ACTA DE REANUDACIÓN DE JUNTA DE ACLARACIONES

3.- Motivo: Realizar la junta de aclaraciones correspondiente al Procedimiento por Licitación Pública Nacional N° LO-009J3B002-35-2017 (API-ZLO-35-17) Objeto del procedimiento: "Adecuación de inmuebles para la Operación de la Administración Portuaria Integral de Manzanillo, S.A. De C.V."

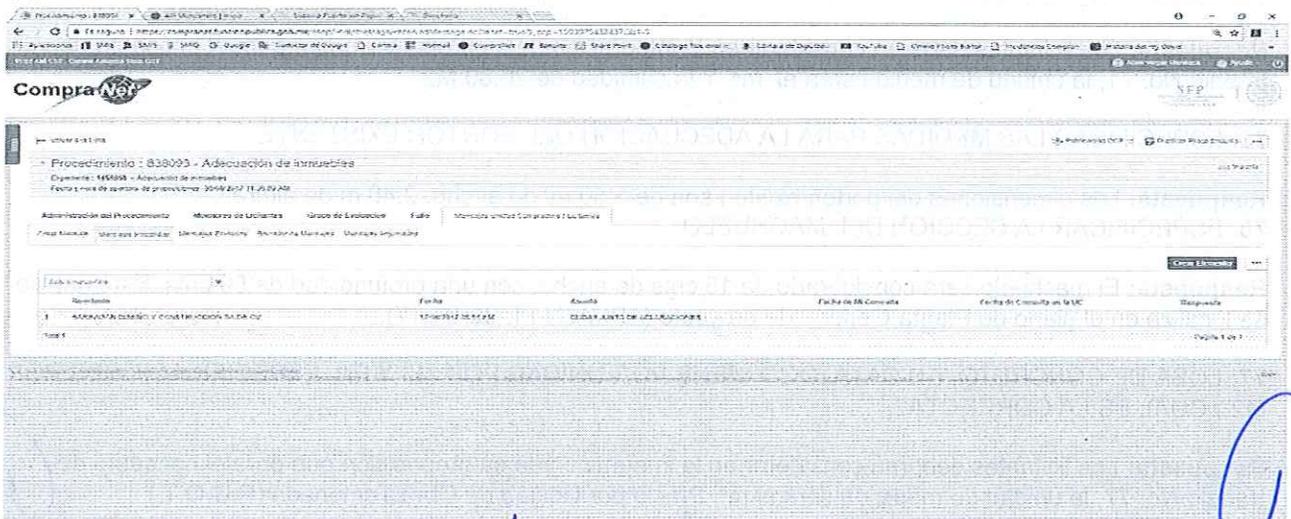
Se precisa que hubo dos (2) solicitudes de aclaración formuladas por escrito y solamente una (1) solicitud de aclaración a través de COMPRANET 5.0, por lo que se inserta imagen extraída de la plataforma COMPRANET 5.0
